Avis délibéré de la Mission Régionale d'Autorité environnementale de Nouvelle-Aquitaine sur le système d'assainissement de « Pau-Lescar » (64)

n°NA-2025-005520/GUNENV

Localisation du projet : Communes d'Aressy, Billère, Bizanos, Gelos, Jurançon, Lescar, Lons, Mazères-Lezons, Pau, Rontignon, Uzons, Narcastet, Gan, Bosdarros et Idron (64)
Maître d'ouvrage : Communauté d'Agglomération de Pau Pyrénées (CAPBP)
Avis émis à la demande de l'Autorité décisionnaire : Préfet des Pyrénées Atlantiques
En date du : 13/09/2025
Dans le cadre de la procédure d'autorisation : Autorisation environnementale

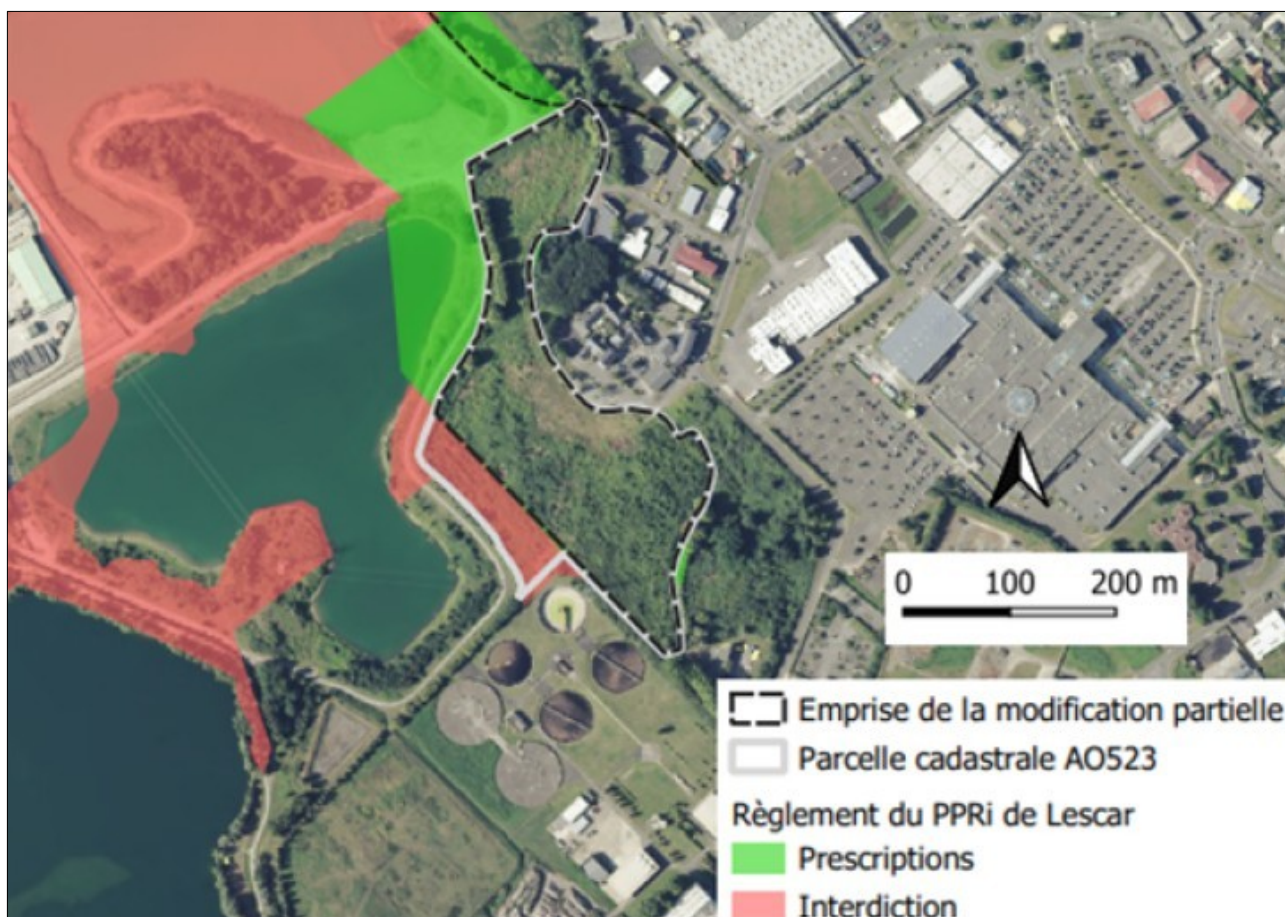
Le site d'implantation de la station d'épuration a fait l'objet d'investigations faune et flore réalisées entre 2019 et 2021 dans le cadre de la construction de l'unité de méthanisation de la station. **La MRAe recommande de justifier la localisation des investigations au regard des perspectives d'aménagement / extensions de la station et plus largement des travaux restant à réaliser au niveau du système d'assainissement.**

Carte des enjeux - extrait étude d'impact page 147

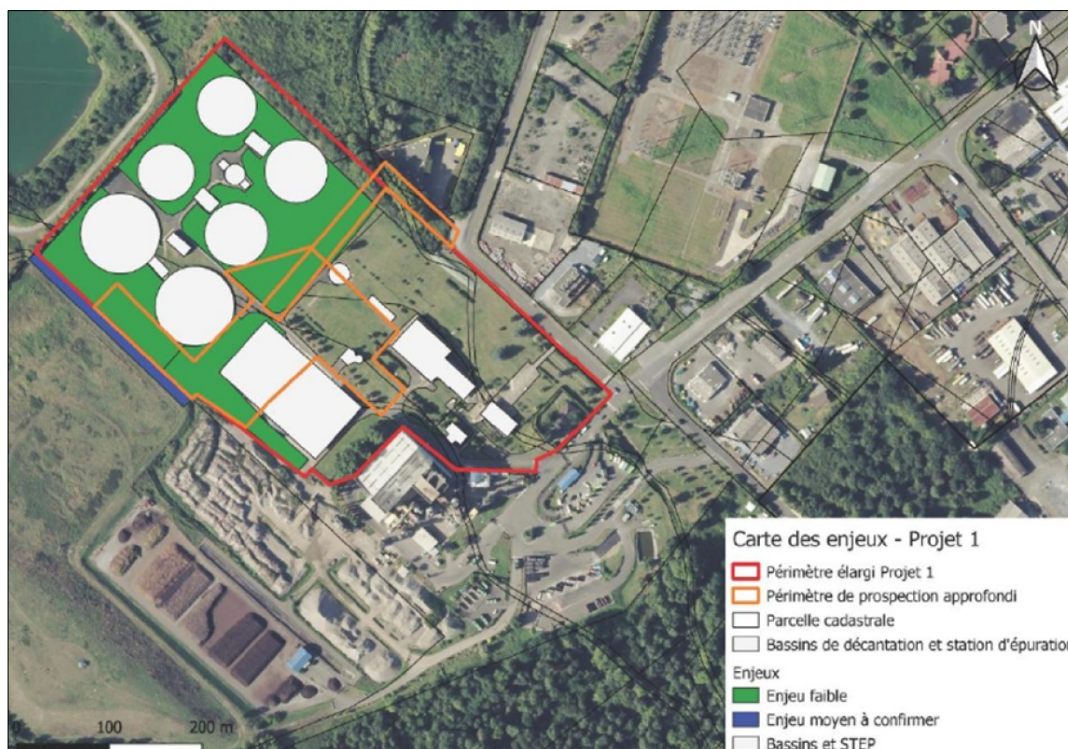
La MRAe recommande de présenter une cartographie permettant de localiser les différentes espèces protégées observées ainsi que leurs habitats de repos et de reproduction.
